### DĖL APKLAUSOS SĄLYGŲ PAAIŠKINIMO

Informuojame, kad į Kėtingos rajono savivaldybės administraciją kreipėsi tiekėjas dėl mažos vertės pirkimo skelbiamos apklausos būdu „Paviršinių nuotekų valyklos B6-1 rekonstrukcija prie Dupulčio (Pastauninko) upelio J. Pabrėžos g. Kėtingos m.“ (toliau – Apklausa), su prašymu atsakyti į klausimą:

PRIDEDAMA. Išilginis paviršinių nuotekų valyklos konstrukcijų profilis, 1 lapas.

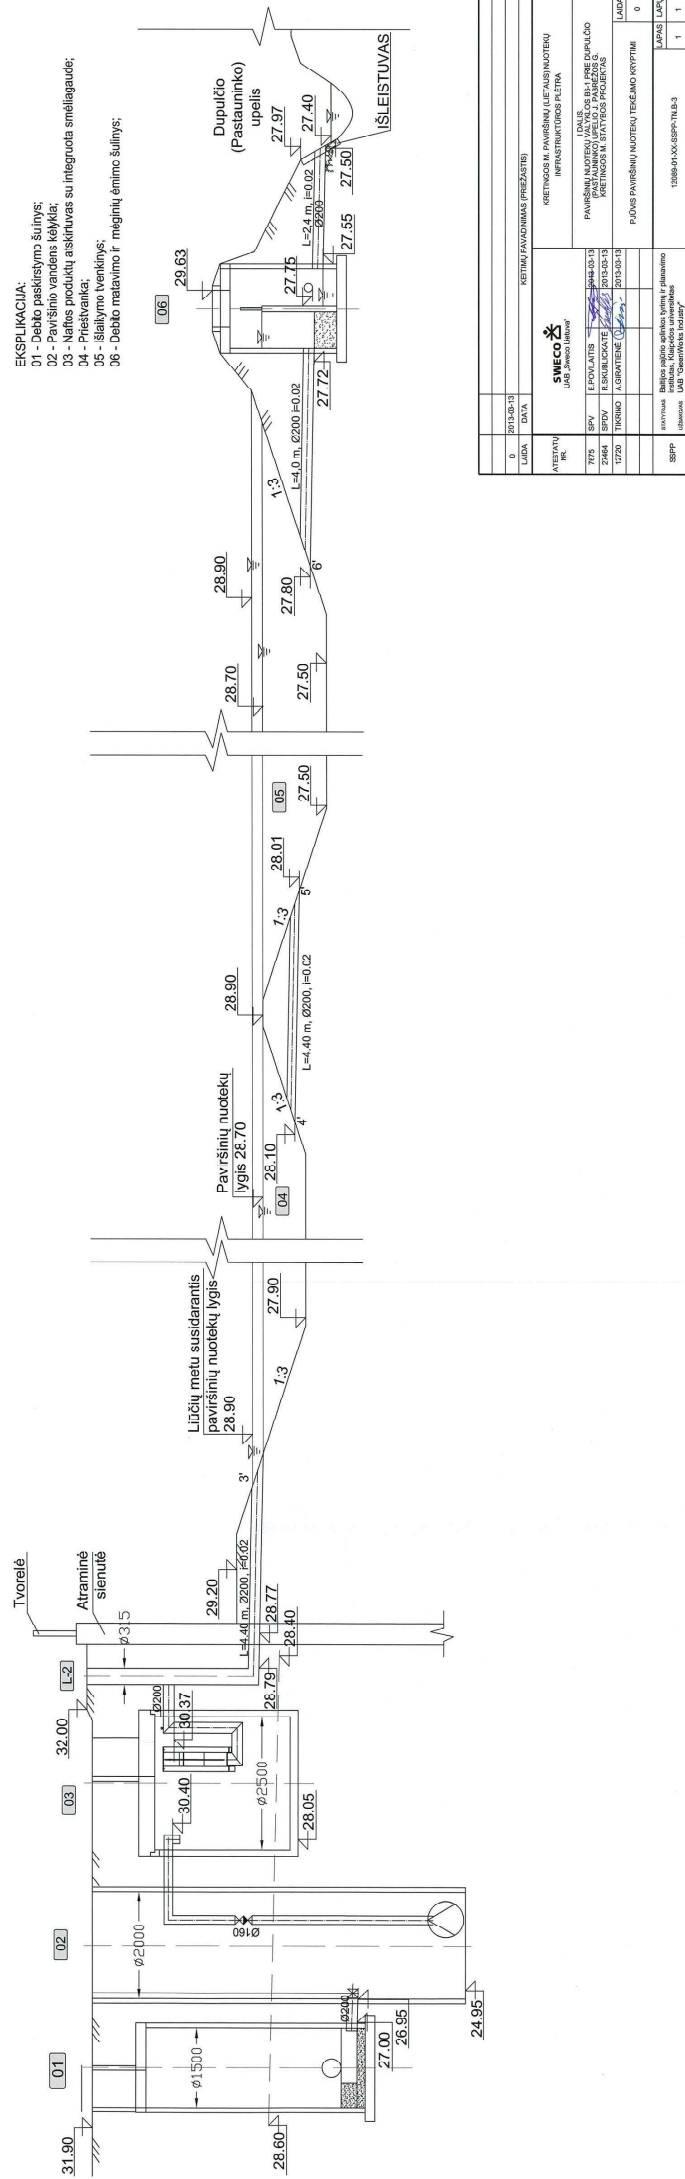
1.	<p>2025-02-25 Nr. (8.18) D3-1389 atsakymose atsakote „Informuojame, jog patiksliname, kad PE plėvelė yra klojama tvenkinių šlaituose pagal pridedamą priedą „Prieštankos ir išlaikymo tvenkinio apželdinimas ir šlaitų konstrukcija pjūvis A-A, B-B“. Rangovas turi įsivertinti naujos plėvelės ir jos klojimo sąnaudas. Pažymime, kad didžioji dalis plėvelės yra po žeme, todėl įvertinti plėvelės būklės objektyviai negalėjote“ Tačiau 2025-02-27 Nr. (8.18) D3-1489 atsakymose nurodote „Informuojame, jog techninėje specifikacijoje nurodyta: telkinių parametrai; po tvenkinio išvalymo atstatyti suirusius šlaitus juos sutvirtinant ir sutankinant; naujai iškloti tvenkinių 04/05 dugną polietilene PE plėvele. Atkreiptinas dėmesys, kad šiai dienai tvenkinių šlaitai nuslinkę ir matosi dalis PE plėvelės. Atsižvelgiant į pastabas, papildome techninę specifikaciją, atliekant statybos darbus, atstatyti esamą drenažą“. Iš pateiktų atsakymų, tampa nebeaišku ar plėvelę turi būti įrengta šlaite pagal pateiktą pjūvį, kaip nurodoma 2025-02-25 Nr. (8.18) D3-1389 atsakyme ar pagal vis dėlto dugne, kaip nurodome techninėje užduotyje pagal 2025-02-27 Nr. (8.18) D3-1489 atsakymą. Prašome aiškiai be dviprasmybių patikslinti techninę užduotį ir pridėti jos aktualią versiją.</p>	<p>Informuojame, jog plėvelė turi būti klojama pagal pateiktą priedą: „Prieštankos ir išlaikymo tvenkinio apželdinimas ir šlaitų konstrukcija pjūvis A-A, B-B“, priede aiškiai parodyta kur turi būti klojama PE plėvelė. Matome, kad kylant klausimams yra neaiškumų, kad būtų aiškiau pridedame išilginį paviršinių nuotekų valyklos konstrukcijų profilį.</p>

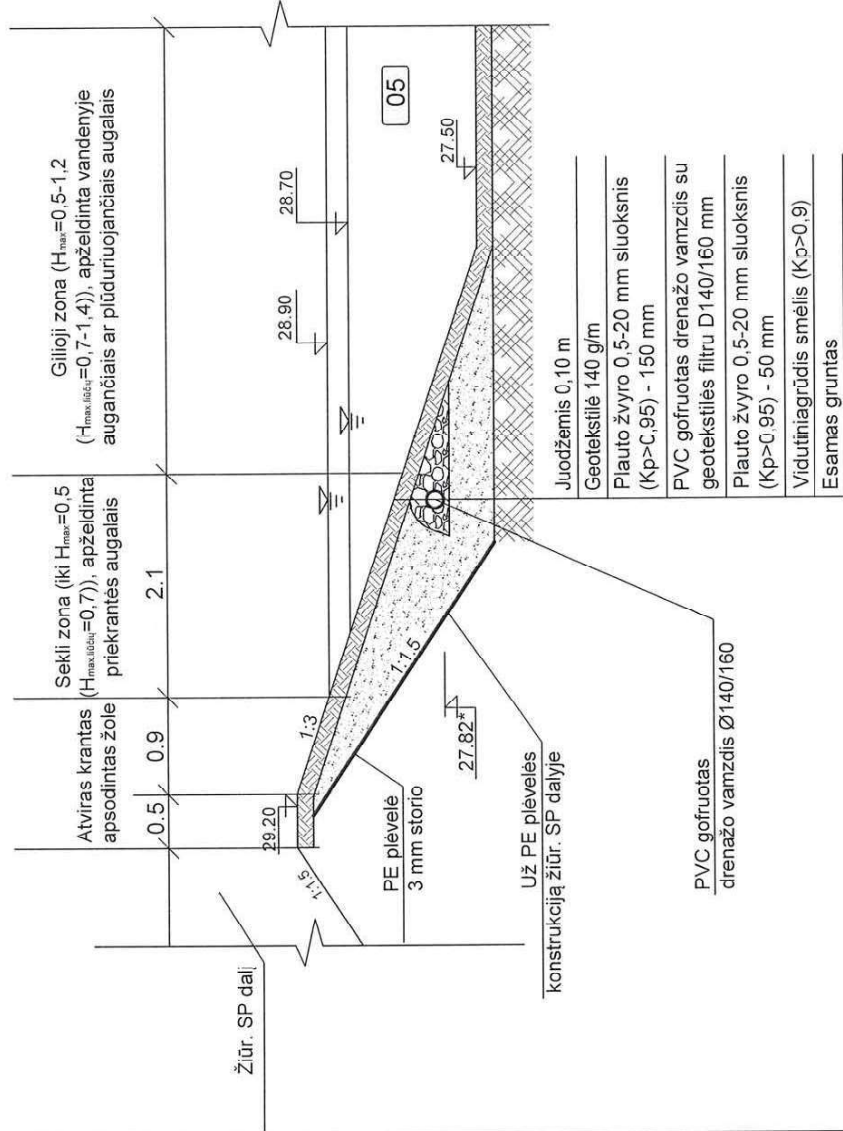
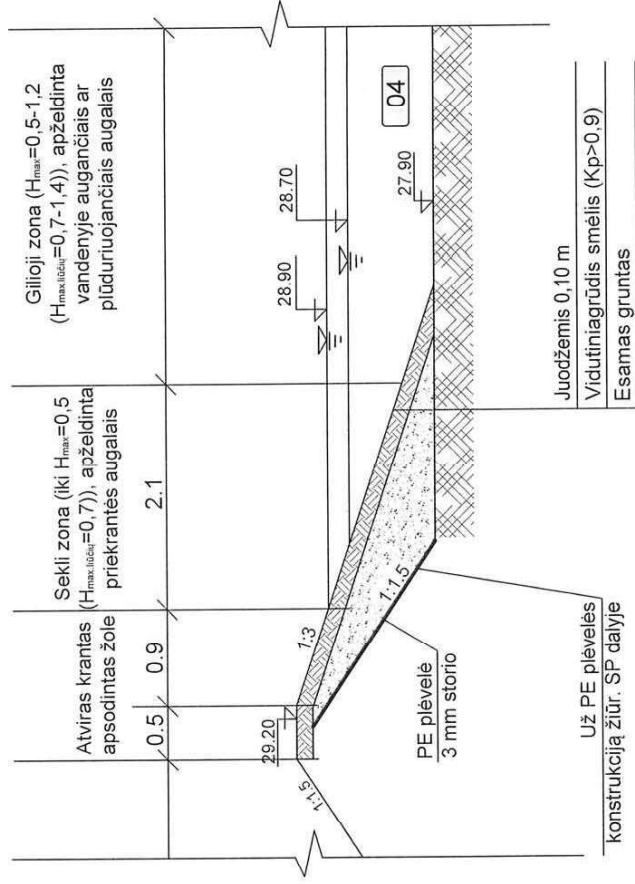
2.	Techninėje užduotyje nurodoma, jog prieštvankos 04 ir išlaikymo tvenkinį 05 naujai iškloti dugną polietilenu PE plėvele 3mm. Pažymėtina, jog technologiškai dugnas nėra klojamas plėvele (nes kiekvienu kartu, kai teks valyti tvenkinius ji bus sudraskoma). Ši plėvelė yra įrengiama šlaite, kurį reikia atskirti nuo kitų tvenkinių. Perkamo objekto atveju plėvelė turi būti įrengta prieštvankos 04 ir išlaikymo tvenkinio 05 šlaite, kuris ribojasi su Dupulčio upės vaga. Taip pat apžiūrėjus situaciją vietoje matome, jog esama plėvelė taip ir yra įrengta ir ji yra puikios būklės, todėl jos įrengti naujos nereikia. Prašome patikslinti, ar tikrai reikia įsivertinti dugno išklojimą plėvele ir ar gali būti naudojama esama plėvelė, kuri šiuo metu įrengta šlaite.	Informuojame, jog patiksliname, kad PE plėvelė yra klojama tvenkinių šlaituose pagal pridedamą priedą „Prieštvankos ir išlaikymo tvenkinio apželdinimas ir šlaitų konstrukcija pjūvis A-A, B-B“. Rangovas turi įsivertinti naujos plėvelės ir jos klojimo sąnaudas. Pažymime, kad didžioji dalis plėvelės yra po žeme, todėl įvertinti plėvelės būklės objektyviai negalėjote.

3.	Techninėje užduotyje nurodyta, jog prieštvankos 04 ir išlaikymo tvenkinį 05 esamus augalus persodinti arba pasodinti naujus. Apžiūrėjus vietoje neradome nei vieno augalo. Prašome patikslinti konkrečiai,	Informuojame, jog apie augalų sodinimo vietas ir augalų rūšis, informacija pateikta priede: „Prieštvankos ir išlaikymo tvenkinio apželdinimas ir šlaitų konstrukcija pjūvis A-A, B-B“. Pabrėžiame, kad vandens augalai

1.	<p>Dėl PE 3 mm storio plėvelės - atsakydami į klausimą dėl PE 3 mm storio plėvelės, patvirtinote, jog ji turi būti įrengta šlaite, ir pateikėte iš projekto ištrauką. Tačiau iš pateikto pjūvio matyti, kad plėvelė yra pačio šlaito konstrukcijoje, už drenažinio tinklo. Atsižvelgiant į tai, prašome atitinkamai papildyti techninę užduotį, įtraukiant:</p> <ul style="list-style-type: none"> <li>- šlaito ardymo darbus,</li> <li>- drenažo tinklo demontavimo darbus,</li> <li>- esamos plėvelės demontavimą,</li> <li>- naujos plėvelės įrengimą,</li> <li>- drenažo įrengimą,</li> <li>- šlaito atstatymo darbus.</li> </ul> <p>Kadangi iš pateikto pjūvio nėra galimybės nustatyti šių darbų apimties, prašome aiškiai nurodyti konkrečius darbų kiekius.</p>	<p>Informuojame, jog techninėje specifikacijoje nurodyta: telkinių parametrai; po tvenkinio išvalymo atstatyti suirusius šlaitus juos sutvirtinant ir sutankinant; naujai iškloti tvenkinių 04/05 dugną polietilenu PE plėvele. Atkreiptinas dėmesys, kad šiai dienai tvenkinių šlaitai nuslinkę ir matosi dalis PE plėvelės. <b><u>Atsižvelgiant į pastabas, papildome techninę specifikaciją, atliekant statybos darbus, atstatyti esamą drenažą.</u></b></p>

2.	<p>Dėl PE 3 mm plėvelės būklės vertinimo - atsakydami į klausimą dėl PE 3 mm plėvelės, nurodėte: „Pažymime, kad didžioji dalis plėvelės yra po žeme, todėl įvertinti plėvelės būklės objektyviai negalėjote.“ Pateiktas projekto pjūvis yra parengtas 2013-03-13, ir jame aiškiai nurodyta, kokius darbus rangovas turėjo atlikti. Akivaizdu, kad plėvelė įrengta giliuosiuose sluoksniuose šlaite, o jos būklė per tokį trumpą laikotarpį (atsižvelgiant į tai, kad tokiems gaminiams suteikiama ne mažesnę kaip 50 metų garantija) negalėjo pakisti. Be to, atliktos apžiūros metu nebuvo</p>	<p>Informuojame, jog Rangovas atlikdamas statybos darbus ir pažeidęs esamą drenažą, privalės atstyti į pradinę padėtį. Taip pat Rangovas su Užsakovu statybų eigoje galės įvertinti PE būklę ir tik Užsakovui pritarus, kad PE plėvelės būklė gera bus galima naudoti esamą plėvelę. Pabrėžiame, kad dalis plėvelės šiai dienai yra atvira ir gali būti paveikta UV ir erozijos. Primename, kad Rangovas pagal pateiktą specifikaciją ir pagal pateiktą profilį turės pakloti PE, ardyti ir atstatyti šlaitus. Atkreiptinas dėmesys, kad tvenkinius reikia atstatyti.</p>

<p>nustatyta jokių požymių (pvz., išplautų vietų šlaite link Dupulčio upės), kad įrengta plėvelė neatliktų savo funkcijos ar būtų sumontuota nekokybiškai.</p> <p>Atsižvelgiant į tai, prašome patvirtinti, kad:</p> <ul style="list-style-type: none"> <li>• rangovas vykdydamas darbus atliks esamos plėvelės šurfavimą keliose vietose,</li> <li>• jei bus nustatyta, jog plėvelės nėra arba ji susidėvėjusi, tik tuomet bus vykdomas jos įrengimas/pakeitimas,</li> <li>• už šiuos darbus bus apmokama papildomu susitarimu,</li> <li>• šiame pirkimo etape rangovai neturi vertinti šlaito ardymo, drenažo ardymo, geros būklės plėvelės keitimo nauja plėvele ir šlaito atstatymo darbų.</li> </ul>

3.	<p>Dėl augalų sodinimo</p> <p>Atsakydami į klausimą dėl augalų sodinimo, nurodėte: „Informuojame, jog apie augalų sodinimo vietas ir augalų rūšis informacija pateikta priede: „Prieštankos ir išlaikymo tvenkinio apželdinimas ir šlaitų konstrukcija pjūvis AA, B-B“. Pabrėžiame, kad vandens augalai turi dengti visą prieštvankos 04 ir tvenkinio dugną, kuriame tekės ir kaupsis paviršinės nuotekos.“</p> <p>Iš pateikto pjūvio matyti, kad augalai įrengiami ne tik dugne, bet ir šlaite. Be to, numatytos trys augalų rūšys, kurių kainos reikšmingai skiriasi.</p> <p>Tam, kad visi rangovai vienodomis sąlygomis galėtų įvertinti reikalingus darbus, prašome aiškiai ir nedviprasmiškai nurodyti, kiek ir kokių rūšių augalų rangovas turi įsivertinti dugne ir šlaite, nes tai tiesiogiai įtakoja pasiūlymo kainą.</p> <p>Atsižvelgiant į aukščiau išdėstytus aspektus, prašome pratęsti pasiūlymų pateikimo terminą, kad rangovai galėtų tiksliai įvertinti darbų apimtį ir pateikti pagrįstus pasiūlymus.</p>	<p>Prašome vadovautis pateiktu priedu: „Prieštankos ir išlaikymo tvenkinio apželdinimas ir šlaitų konstrukcija pjūvis AA, B-B“, kuriame aiškiai nurodyta kokie augalai turi būti pasodinti ir kur, taip pat norime pabrėžti, kad priede aiškiai nurodyta, kad pateikti augalai rekomendacinio pobūdžio, gali būti parinkti kiti augalai, augantys atitinkamomis sąlygomis.</p> <p>Informuojame, jog pasiūlymų pateikimo laikas buvo pratęstas iki <b>2025 m. kovo 5 d. 14:00 val.</b></p>

kokius naujus augalus ir kokius konkrečiai kiekius turi įsivertinti rangovas.	turi dengti visą prieštvankos 04 ir tvenkinio 05 dugną, kuriame tekės ir kaupsis paviršinės nuotekos.
--	---	---
